# **KOBLING AV NY TYPE AUTOLÅS** **A600 - A602PYR1 – S620PYR1**

Ny type autolås blir levert med ledningssett og koblingsanvisning, avbildet powerkort kan avvike utseendemessig fra det som sitter i komfyren.

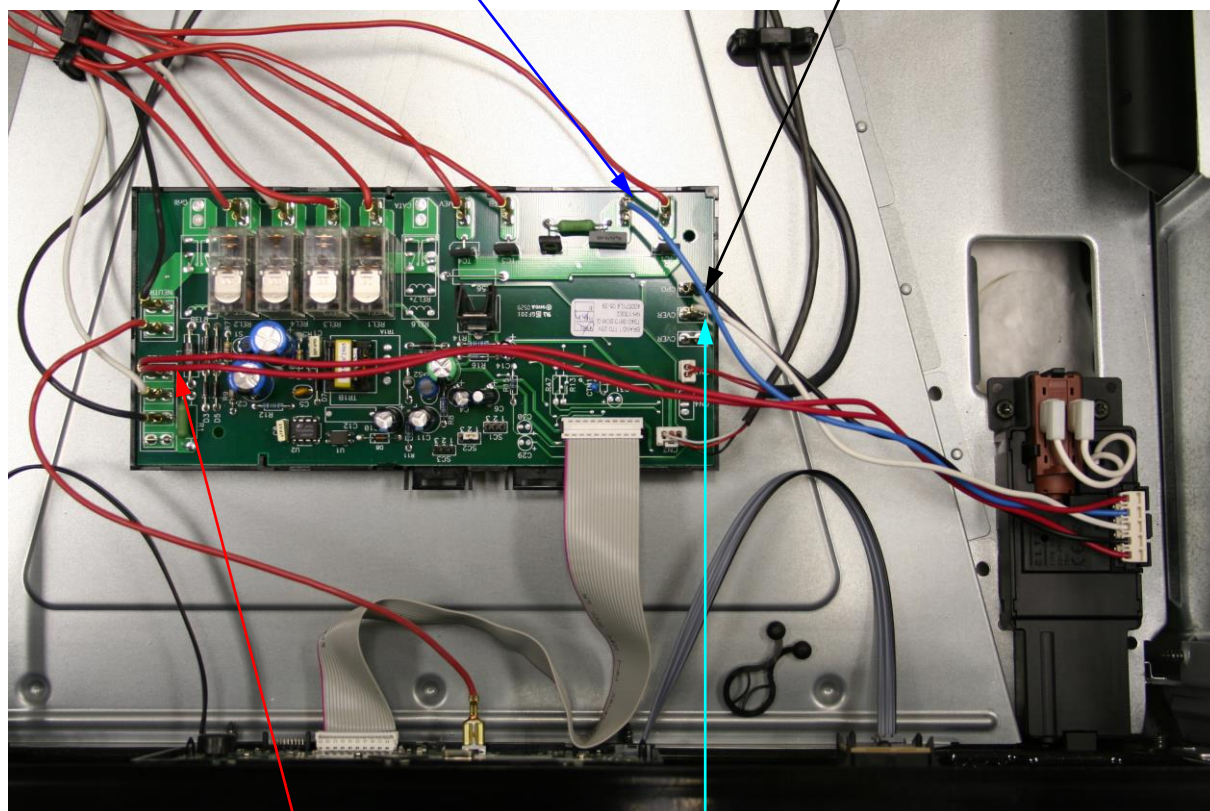
Kobling skal utføres i henhold til bildet under:

Blå ledning kobles til kontakt merket "VER" på printkort

Sort ledning kobles til kontakt merket "CPO" på printkort.

Rød ledning kobles til kontakt merket "PHASE" på printkort.

Hvit ledning kobles til kontakt merket "CVER" på printkort.
